工程指示 / 要求簡箋(E.I.)

工程指示編號：EI / 0491 / 19

工程名稱：觀塘裕民坊

工程項目：幕牆配件 膠條模圖及 B.M.

材質 = Santoprene
硬度 = 50±5
生富用
編號 = 837-Sash

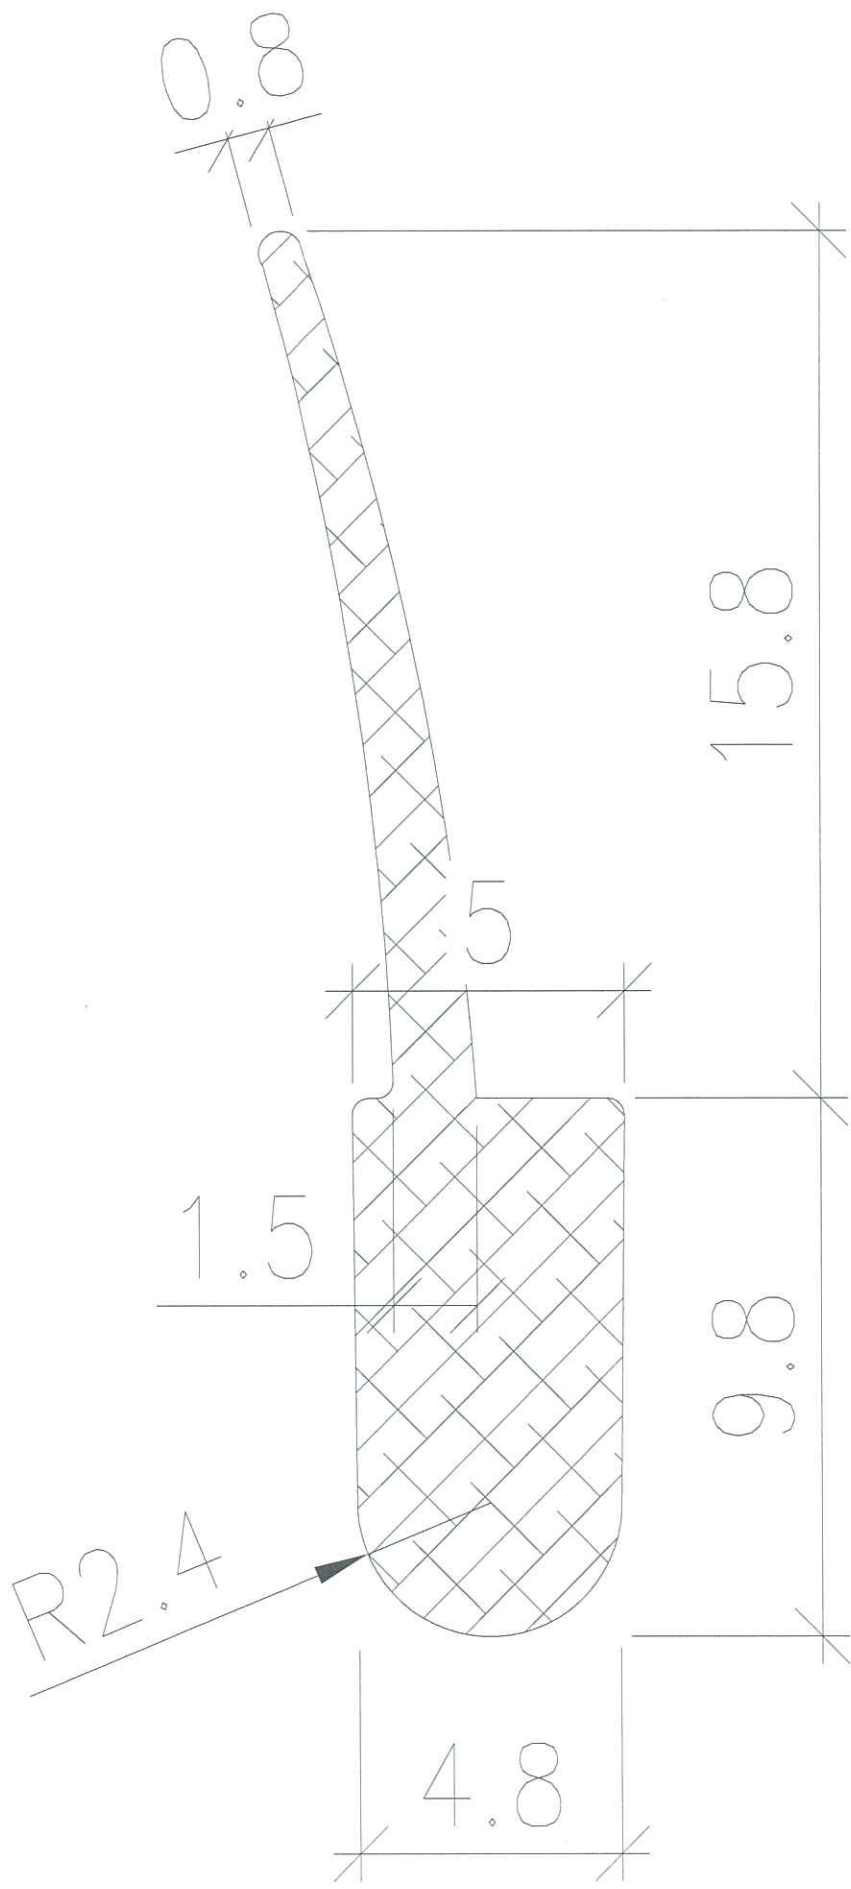
請留意: D 版: 1) 新增#20 膠條，用在生窗玉頂上，增加一重防水線

20	EI0491C版新增		Santoprene	837-SASH膠條	黑色	4840	160	5000	米	生窗玉頂部用	1100	1000	1000	1000	900
註明: 2019.09.11修改內容, 依據EI1033增加第20行生窗頂部用防水膠條

膠條已在 E2 1033A 開模
